ANEXO 1 - PLIEGO DE SOLICITUD DE ACLARACIONES

SDO N° 014-2024-MINEM/DGER-PIT

EJECUCIÓN DE LA OBRA: “Creación Línea 60 kV Zorritos - Tumbes y SET asociadas; distrito de Tumbes - provincia de Tumbes - departamento de Tumbes.”

SOLICITUD DE ACLARACIÓN N° 130

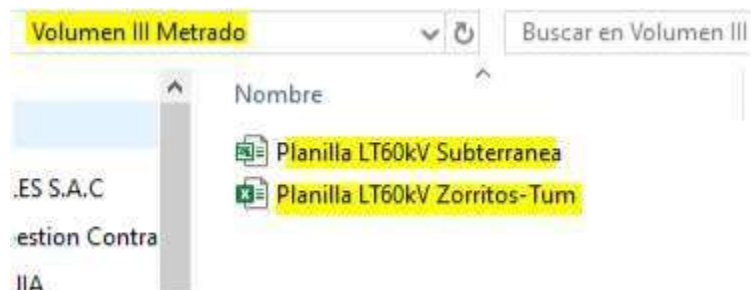
Mediante la presente se solicita que nos envíen el Metrado del proceso **CREACIÓN LÍNEA 60 KV ZORRITOS - TUMBES Y SET ASOCIADAS; DISTRITO DE TUMBES - PROVINCIA DE TUMBES - DEPARTAMENTO DE TUMBES**, ya que en los documentos sólo enviaron las planillas, tal y como se aprecia en la siguiente captura:

ACLARACIÓN N° 130 (ENOSA)
